改善箇所説明図

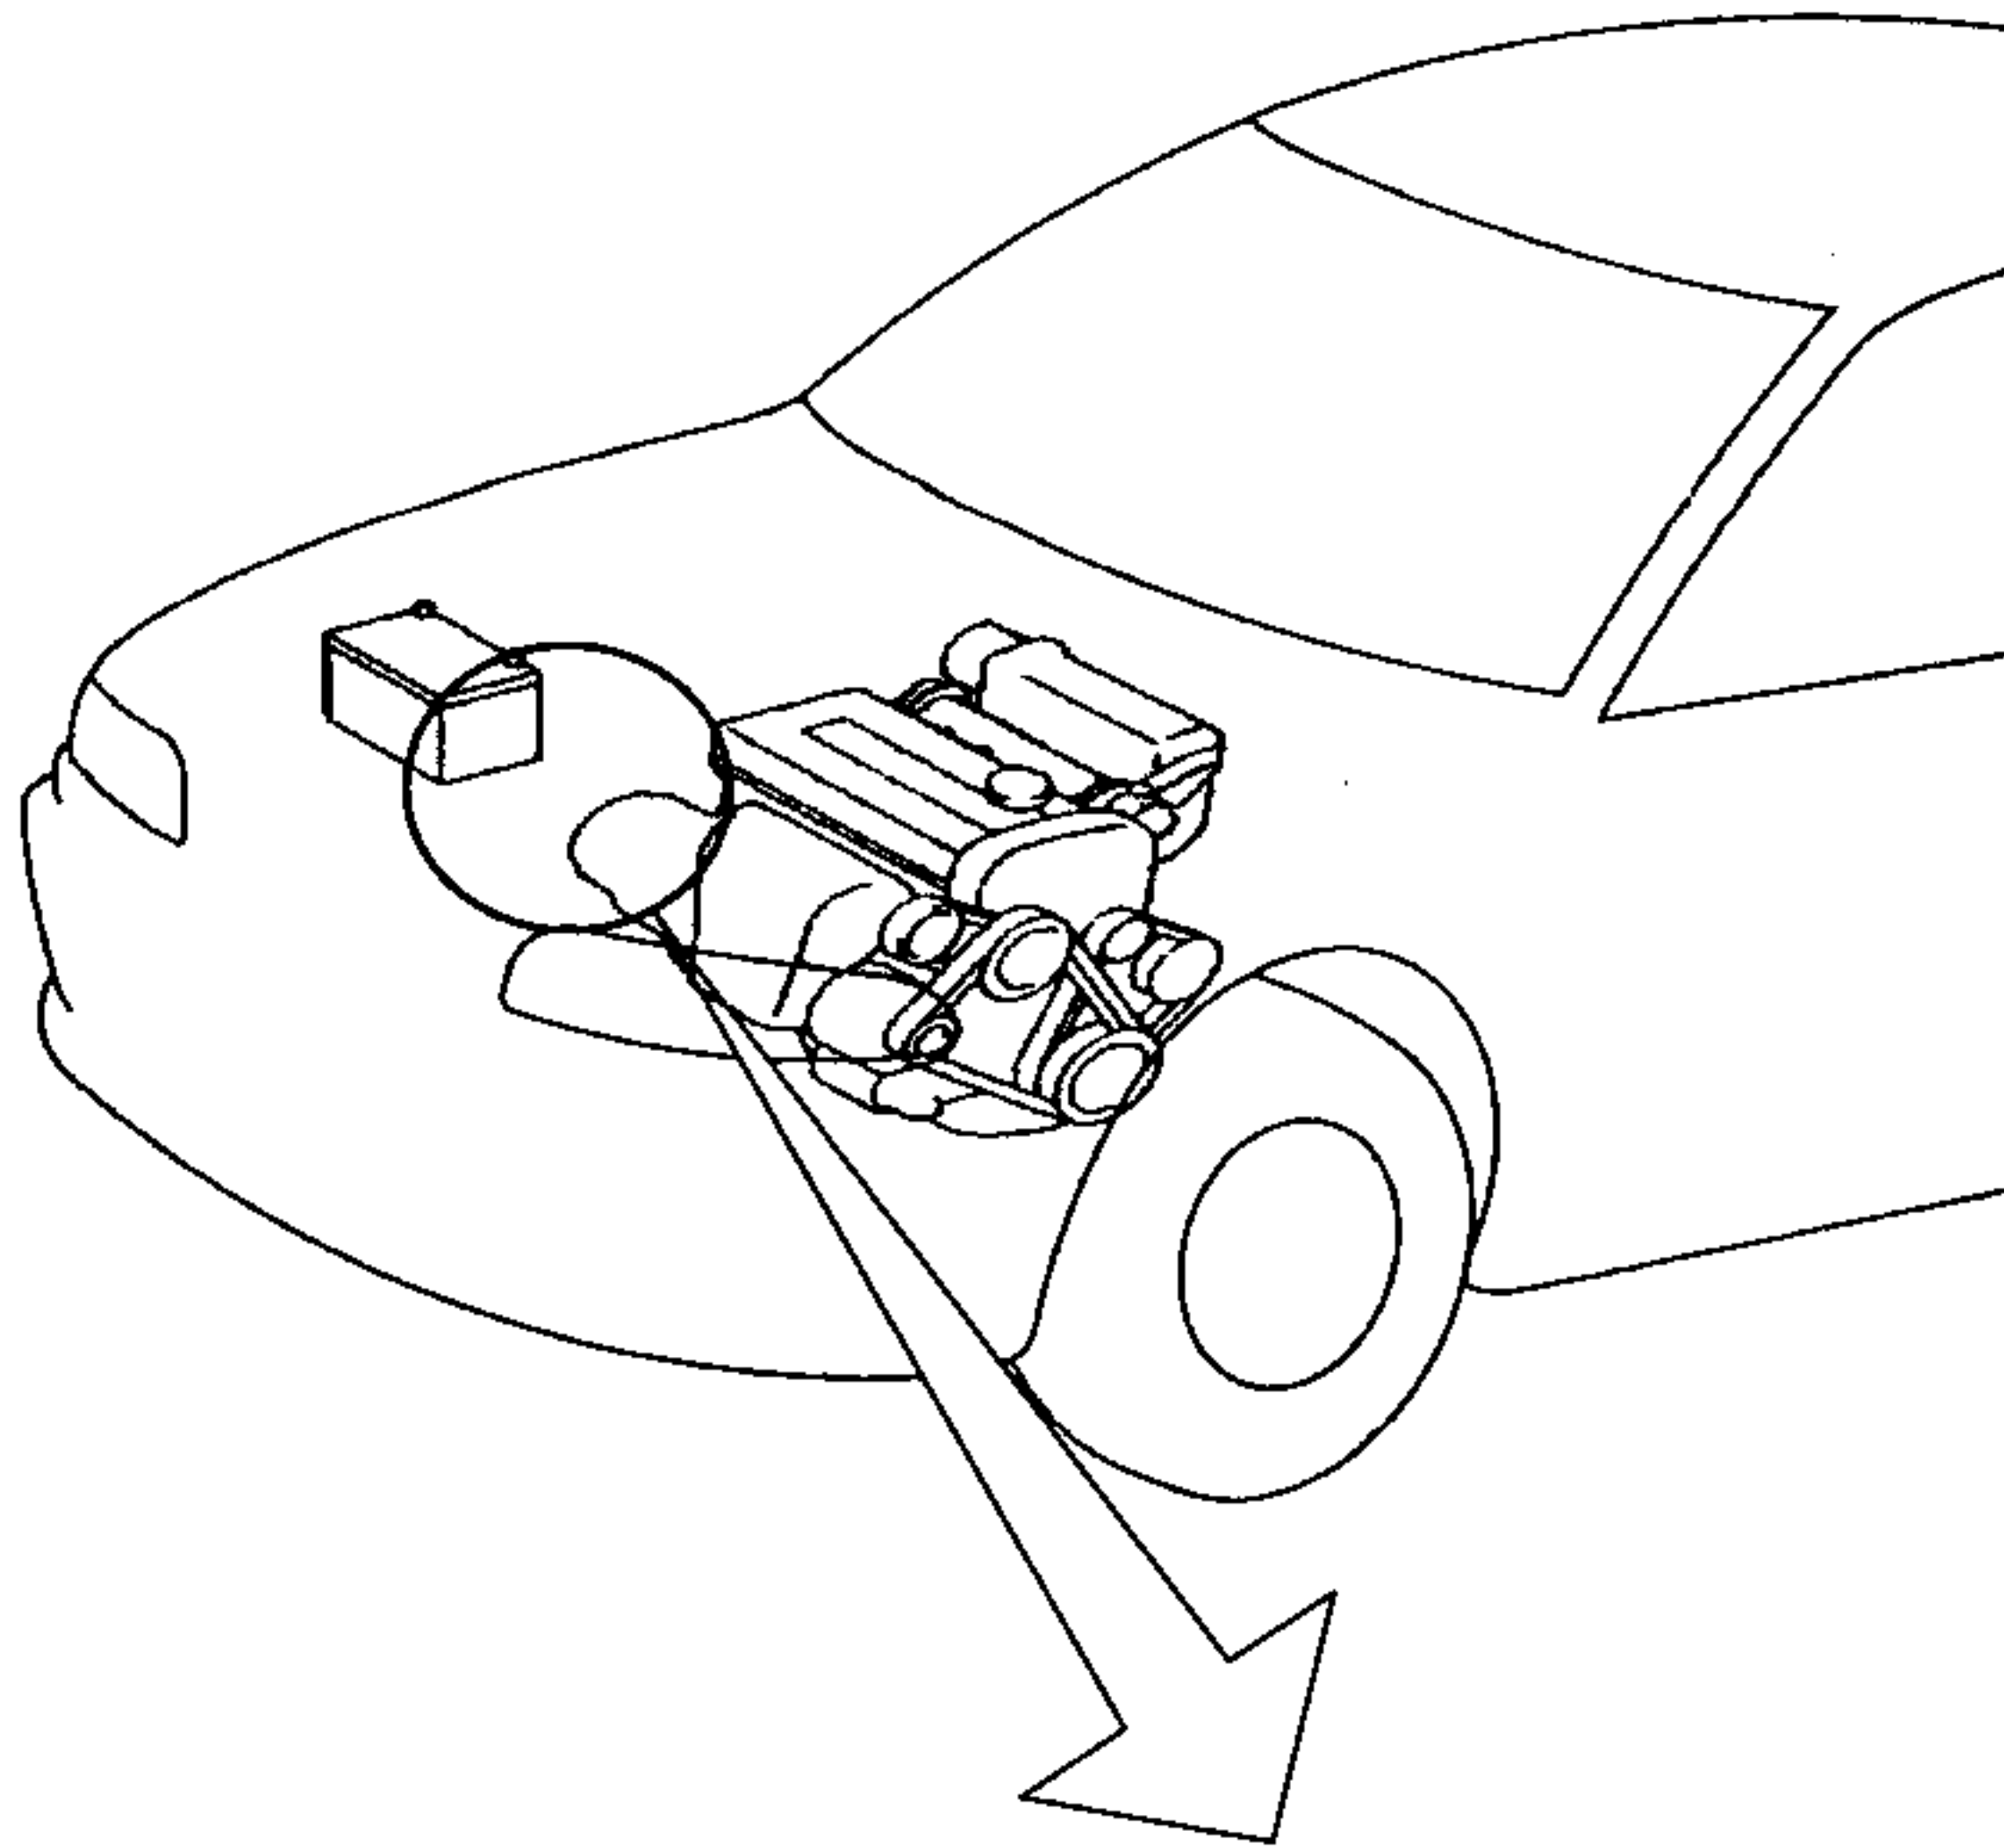
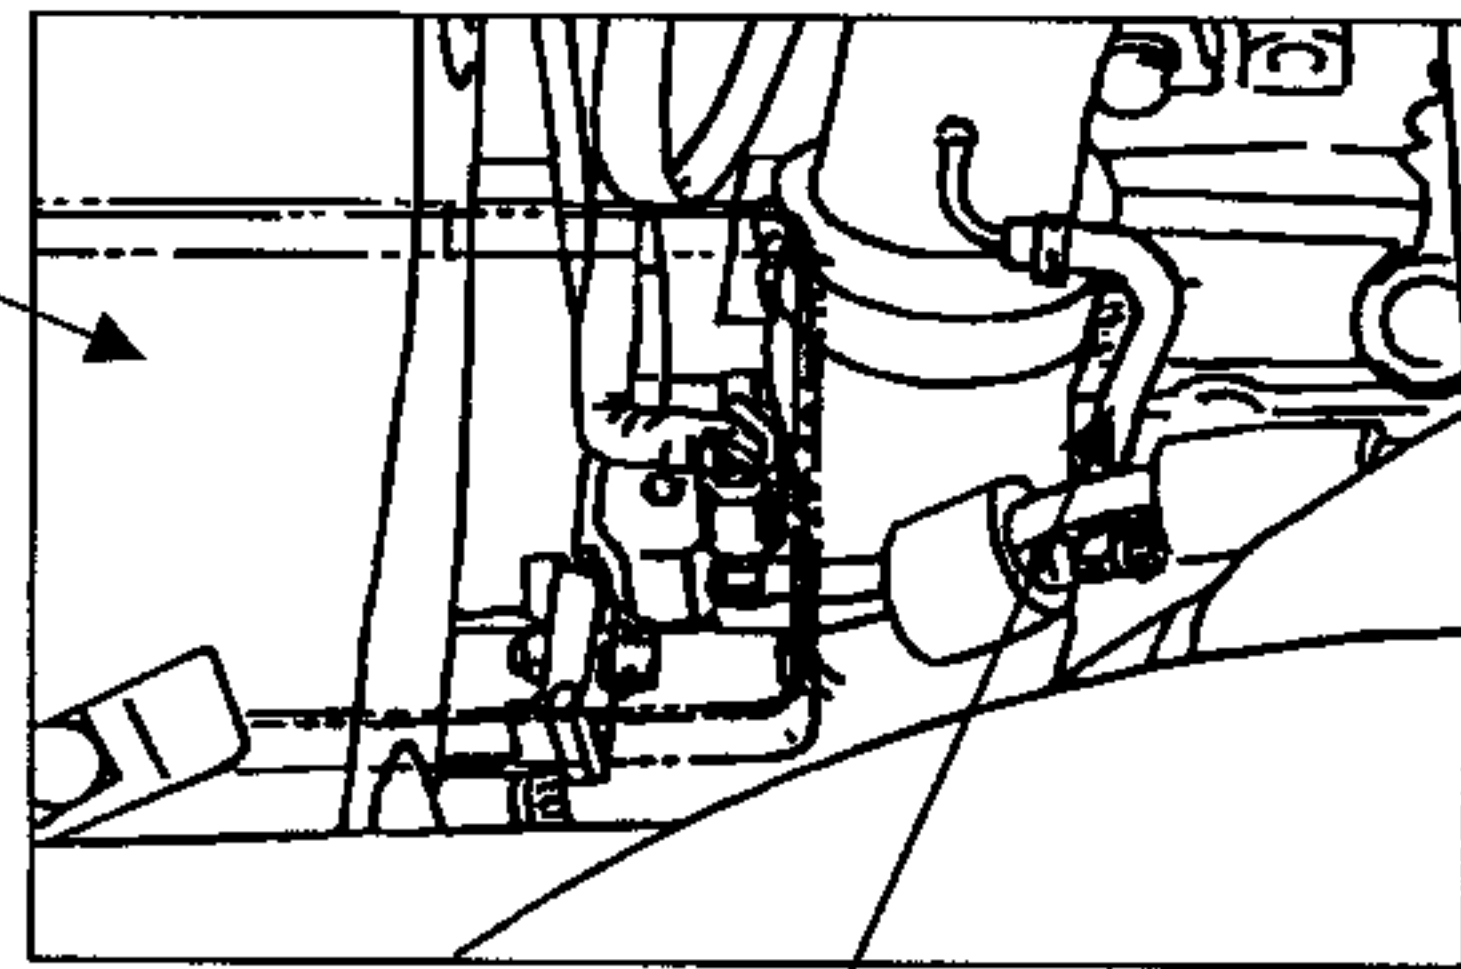
基準不適合発生箇所

ブーストホース

過給圧制御用ブーストホースの長さの設定が不適切なため、取付け時に当該ホースが折れ曲がり閉塞した場合、エンジン高回転時の過給圧を制御できなくなることがある。そのため、そのままの状態で使用を続けると、過給圧が異常に上昇し、強いノッキングが発生して、最悪の場合、エンジンが破損し走行できなくなるおそれがある。

改善の内容

全車両、ブーストホースを対策品に交換する。

注：図中の 内は交換部品を示す。

識別：助手席ドアローヒンジピン上部に白色または黄色ペイントを塗布する。
